**Deuxième série de questions et commentaires
pour le projet de construction du parc éolien Pohénégamook—
Picard—Saint-Antonin—Wolastokuk 2 sur le territoire des
municipalités régionales de comté de Témiscouata et de Rivière-
du-Loup par Énergie éolienne PPAW 2 s.e.c.**

Dossier 3211-12-261

Le 2 février 2026

Figures 1 a) et b): Exemples de lits d'écoulement potentiel du LiDAR traversant des chemins dans la zone du projet et n'ayant pas fait l'objet d'une caractérisation.

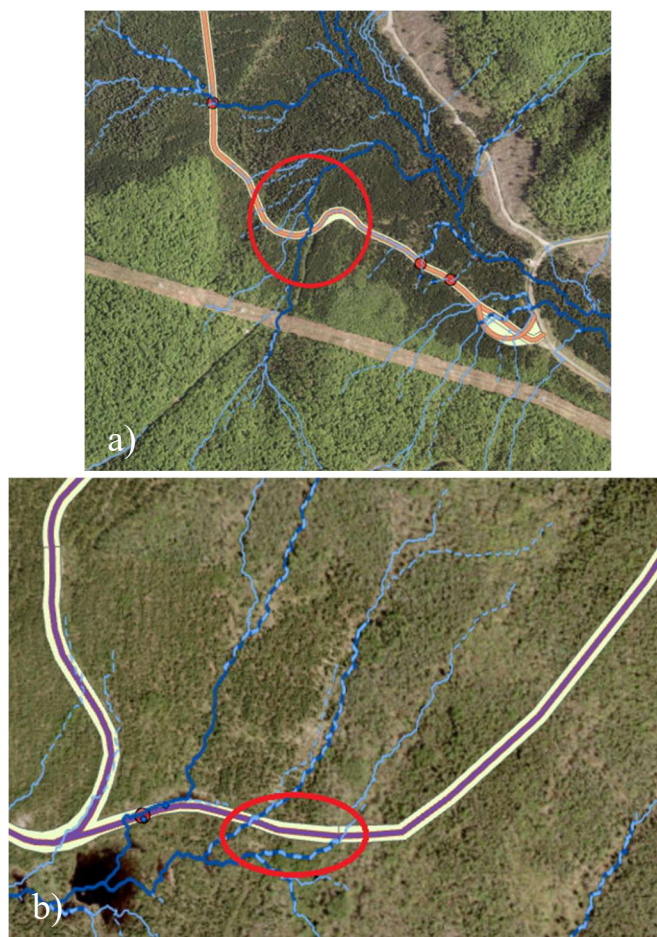
Or, dans le fichier de formes « INVPPAW2_Traverse_Config19_20251105 », plusieurs localisations de traverses associées à des cours d'eau identifiés au LiDAR sont toujours manquantes (voir Figures 1a) et 1b) en exemples), sans qu'aucune caractérisation correspondante ne soit présentée dans le document

« INVPPAW2_StationCaracEco_20251029 ». Les documents de caractérisations doivent inclure la validation des lits potentiels d'écoulement du LiDAR, même pour des cours d'eau intermittents, de manière à limiter les découvertes fortuites lors de la phase de construction.

- a) L'initiateur doit fournir une validation terrain pour tous les lits potentiels d'écoulement du LiDAR traversant un chemin dans la zone du projet, ainsi qu'une version à jour du fichier de forme « INVPPAW2_Traverse_Config19_20251105 », ainsi que de tous les autres fichiers géomatiques nécessitant une mise à jour après cette validation (ex. : « PPAW2_Frayere_20251028 », « INVPPAW2_HabPoisson_20251029 », etc.). Lors de cas où l'absence de cours d'eau n'aura pas été démontrée, des traverses de cours d'eau devront être ajoutées;
- b) L'initiateur doit considérer que les photos présentes dans les caractérisations sont de trop faible qualité pour permettre l'identification des caractéristiques présentes dans le milieu naturel. En l'occurrence, les photos transmises dans l'Annexe C – Cartes, à partir de la page PDF 195 de la partie 2 du volume 4 de l'étude d'impact doivent être

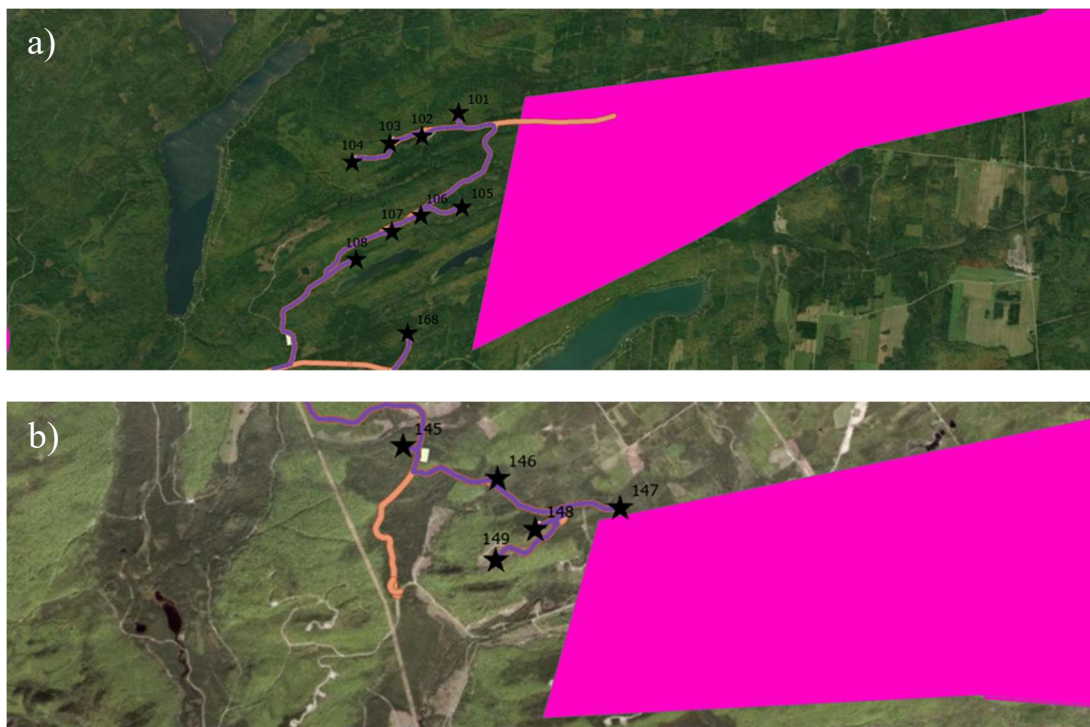
QC2 - 15 En réponse à la QC-62, l'initiateur ne traite pas adéquatement des éléments requis relatifs à l'évaluation de l'impact du déboisement. Plus précisément, il ne réévalue pas l'importance de l'impact résiduel associé à l'intensité du déboisement, alors que celui-ci avait été jugé « peu important » dans le volume 1 de l'étude d'impact.

Dans l'étude d'impact, l'initiateur justifie une intensité « faible » du déboisement en raison du contexte d'exploitation forestière déjà présent sur le territoire, et il conclut que l'importance de l'impact résiduel demeure limitée, compte tenu des mesures d'atténuation générales et spécifiques prévues. Toutefois, aucune mesure d'atténuation additionnelle n'est proposée malgré le fait que les impacts résiduels liés au déboisement et à la fragmentation des habitats seraient vraisemblablement plus importants que ce qui est avancé par l'initiateur. En effet, les ouvertures créées par les éoliennes et les chemins d'accès s'ajoutent aux pressions cumulatives exercées par d'autres projets ou activités (autres parcs éoliens, autoroute 85, exploitation forestière, érablières commerciales), accentuant la fragmentation des milieux naturels, la perte d'intégrité écologique et la diminution de la connectivité des habitats.

Figure 3: Superficies à considérer en perte lors de l'installation d'une arche.

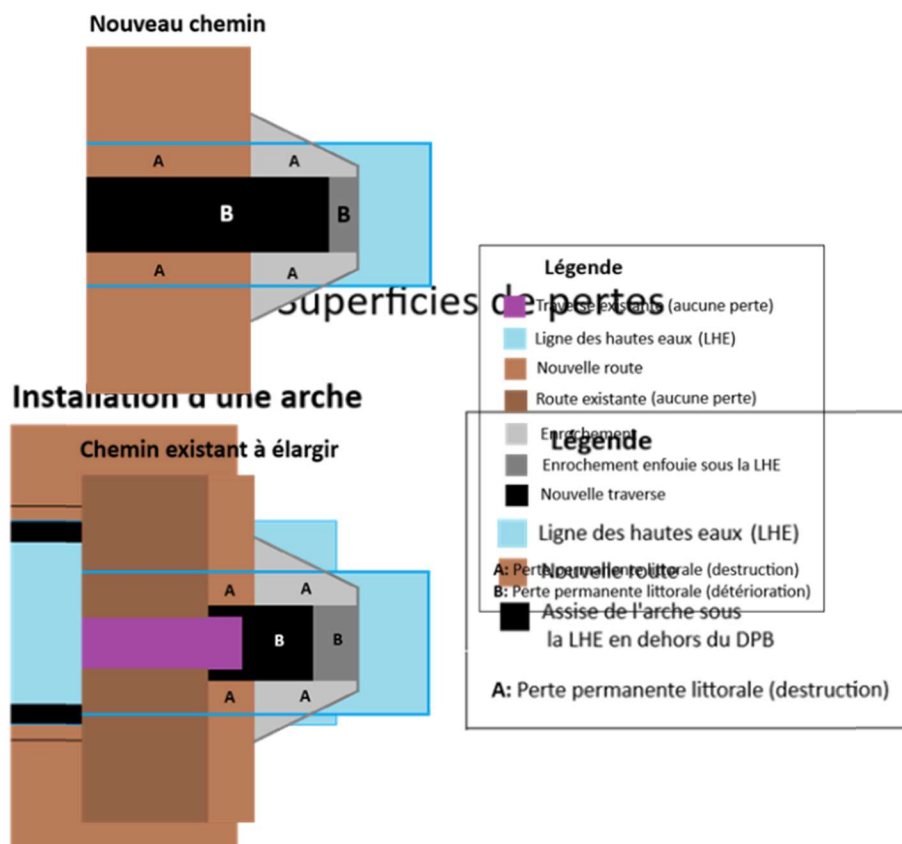
Le MELCCFP souhaite préciser que, bien que les critères de conception des ponceaux (concept type) aient été demandés pour l'étape de l'analyse de l'acceptabilité environnementale, l'initiateur est encouragé à les déposer dès l'étape de la recevabilité. Cette étape vise en effet à s'assurer que l'ensemble des informations nécessaires à l'évaluation du projet est fourni et complet. Advenant que ces informations ne soient transmises qu'à l'étape de l'analyse de l'acceptabilité environnementale, elles devront alors être jugées satisfaisantes par le MELCCFP avant que l'analyse des impacts puisse être amorcée. À défaut, toute information incomplète ou inadéquate pourrait entraîner un retard dans le processus d'analyse.

De plus, le bilan préliminaire des pertes permanentes et temporaires devra lui aussi être déposé le plus tôt possible dans le processus, et au plus tard au début de l'étape de l'analyse de l'acceptabilité environnementale. Il devra inclure, sans s'y limiter, les pertes causées par l'élargissement de la route, les traverses et les stabilisations de lits et de berges, ainsi que les perturbations des cours d'eau s'écoulant en bordure de chemin et les redirections de cours d'eau. Il devra également présenter un descriptif de ce qui a été considéré comme des empiètements permanents versus temporaires en distinguant clairement les impacts sur la rive, le littoral et la zone inondable. Cela peut-être sous la forme d'un schéma illustrant une nouvelle traverse, une traverse existante, ainsi qu'un chemin ayant un cours d'eau s'écoulant en bordure (inclure la limite du littoral).

- a) L'initiateur doit s'engager à transmettre, le plus tôt possible et au plus tard au début de l'étape de l'analyse de l'acceptabilité environnementale, le type de structure qui sera installée (ponceau, arche, pont) pour chaque traverse individuellement, ainsi qu'une confirmation que le libre passage du poisson y sera assuré;

b) Afin de bien évaluer les empiètements, l'initiateur doit confirmer que les superficies considérées dans le calcul des pertes permanentes seront conformes à l'énoncé suivant:

Figure 5: Partie centrale de la section sud du présent projet. En mauve le réseau collecteur enfouï dans l'emprise et en orange les routes sans réseau collecteur.

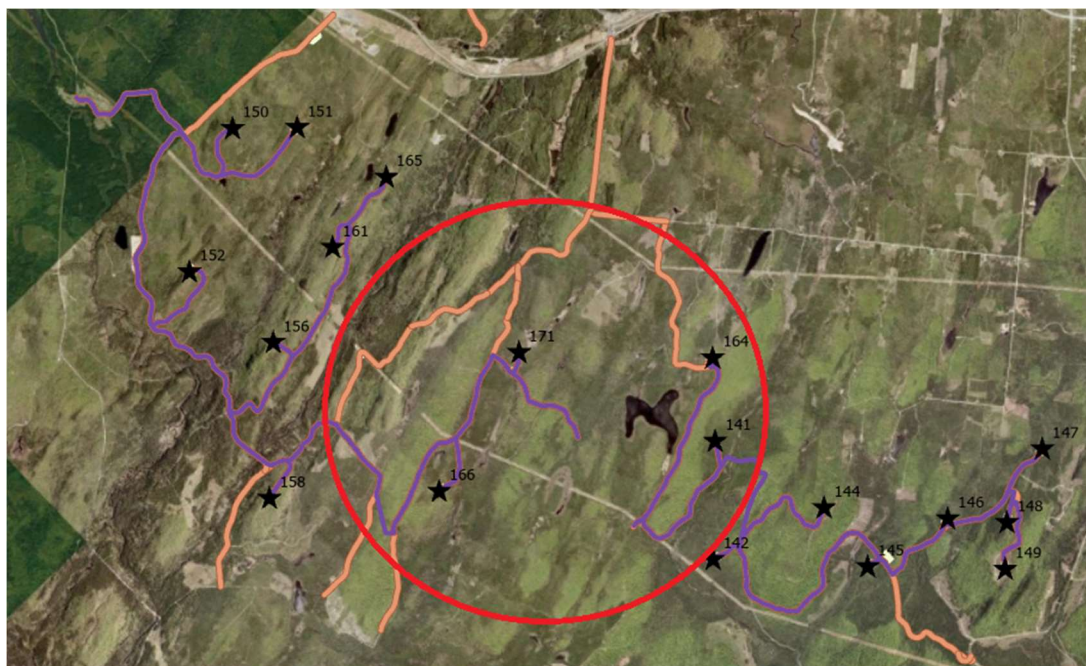
À la QC-103 c), il était demandé d'évaluer la possibilité de déplacer certaines éoliennes en les regroupant avec d'autres grappes existantes, exercice auquel l'initiateur de projet ne s'est pas prêté. Le MELCCFF juge que le regroupement des éoliennes permettrait de réduire significativement les impacts du projet sur la perte, la fragmentation et la connectivité des habitats de la faune, en particulier pour la partie centrale de la section sud du projet, qui comporte une très grande quantité de chemin avec une très faible densité d'éolienne (Figure 5).

L'initiateur doit poursuivre son optimisation afin de réduire significativement les impacts du projet sur la perte, la fragmentation et la connectivité des habitats de la faune.

- c) L'initiateur doit justifier pourquoi une variante qui regrouperait davantage les éoliennes n'est pas étudiée. Il doit faire la démonstration qu'il n'est pas possible de regrouper davantage les éoliennes en énumérant les critères spécifiques influençant ce choix (par exemple, les distances minimales à respecter entre chaque éolienne afin de limiter les turbulences et l'effet de sillage ou bien la présence de milieux sensibles), et en détaillant de quelle façon et avec quelle ampleur chacun de ces critères modifie la faisabilité du projet ou son impact sur le milieu.

Figure 6: Configuration du site de la traversée CE081.

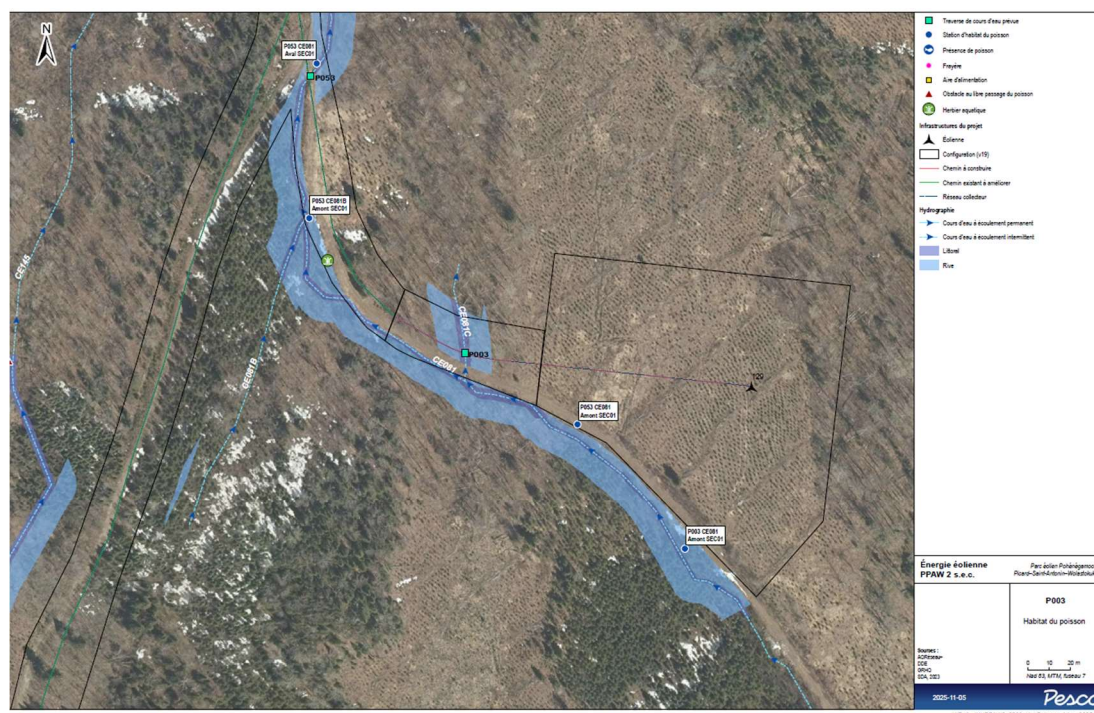
QC2 - 46 Dans la partie 2, Annexe E, du volume 4, des empiètements importants sont illustrés, comme c'est le cas pour le cours d'eau CE081 présenté à la figure 6 tirée de la carte P003, page PDF 23). Plusieurs autres cours d'eau présentent également des empiètements importants, tels que les cours d'eau CE127, CE128, CE129, CE090, CE081, CE137-SEC01, CE145-SEC01, CE087-SEC01, CE094-SEC01, CE126-SEC01, CE142-SEC02, CE157-SEC01, CE091-SEC01-SEC02, CE143-SEC01, CE196-SEC01-SEC02, CE083-SEC01 (cette liste ne correspond pas à une liste exhaustive et d'autres cours d'eau sont possiblement dans la même situation).

- Pour ces cours d'eau ainsi que pour tous les autres qui serait affecté par une intervention autre qu'une traversée, l'initiateur doit fournir une description détaillée des interventions prévues, de même que les superficies impactées de manière permanente ou temporaire présentée sous forme de fichier géoréférencé. Il doit également transmettre des plans préliminaires individuels pour chacune des localisations, concernées l'état de référence du milieu, ainsi que l'état post-travaux lequel doit notamment inclure la délimitation de la reprise végétale, le substrat utilisé, les enrochements et leur calibre ainsi que tout autres informations pertinentes.).

Figure 7: a) configuration proposée b) En rouge, configuration limitant l'empiétement dans le milieu hydrique.

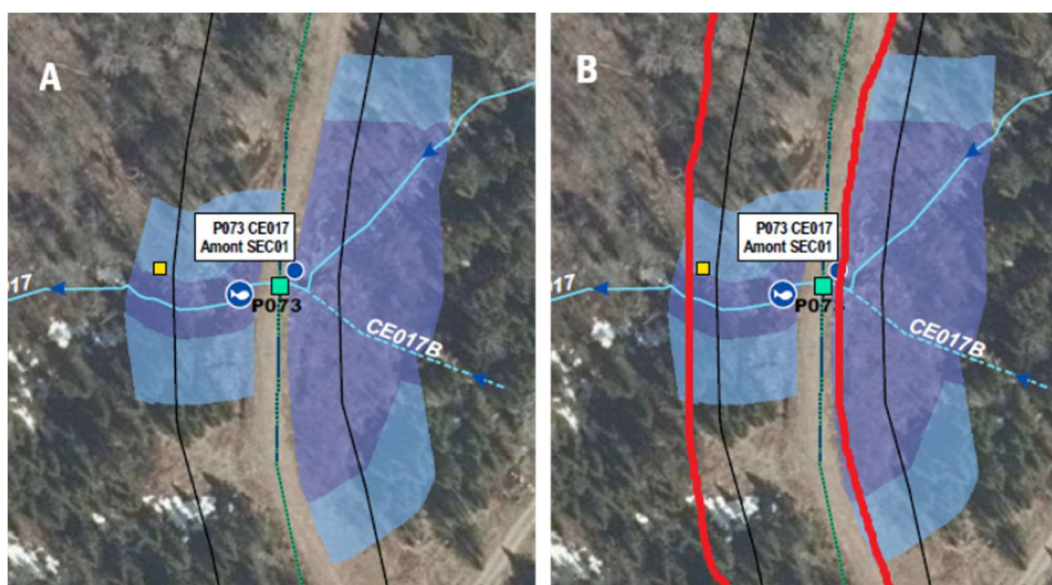
QC2 - 47 À plusieurs endroits sur les cartes présentées par l'initiateur dans la partie 2 du volume 4, la configuration proposée traverse un milieu hydrique sans qu'une optimisation ait été réalisée pour limiter les empiétements dans ce milieu sensible. Pourtant, tel que présenté à la Figure 7a) et 7b), une optimisation limitant les empiétements permanents en milieux hydriques semble possible.

L'initiateur doit réviser la configuration de tous les chemins (sans se limiter à ceux précédemment identifiés), afin que ceux qui empiètent sur des milieux hydriques le fassent du côté des routes existantes où le milieu hydrique est le moins large, afin d'en limiter l'empiètement. Pour les chemins où cela ne serait pas possible, l'initiateur devra exposer les contraintes ne permettant pas de limiter cet empiètement.

Figure 8: Chemins qui forment des boucles ou qui ne donnent pas accès à des éoliennes, en mauve, le réseau collecteur enfouit dans l'emprise et en orange les routes sans réseau collecteur.

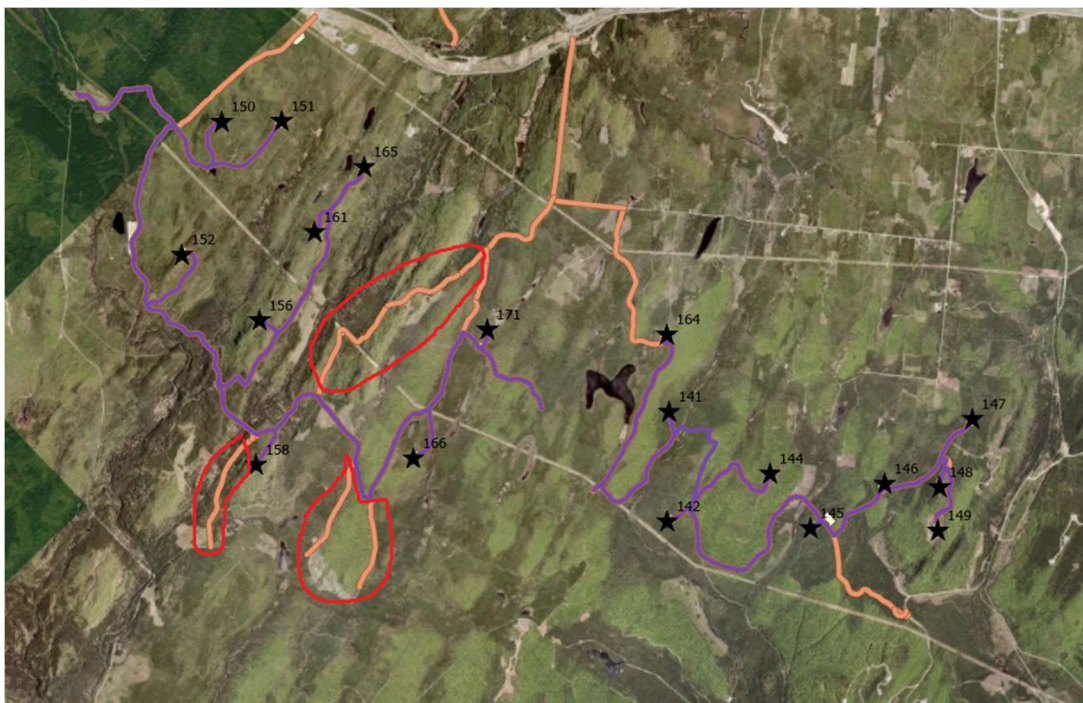
QC2 - 48 Dans la dernière configuration présentée par l'initiateur, certains chemins forment des boucles, ou bien sont des raccordements à d'autres chemins, ne servant pas à donner accès à des éoliennes. Des exemples de tels secteurs sont identifiés en rouge dans la Figure 8 ci-dessous.

- L'initiateur doit revoir la configuration de tels tracés afin de retirer tous les chemins qui créent des boucles ou qui ne donnent pas accès à des éoliennes, ou bien il doit justifier en quoi ces chemins sont absolument nécessaires au présent projet.
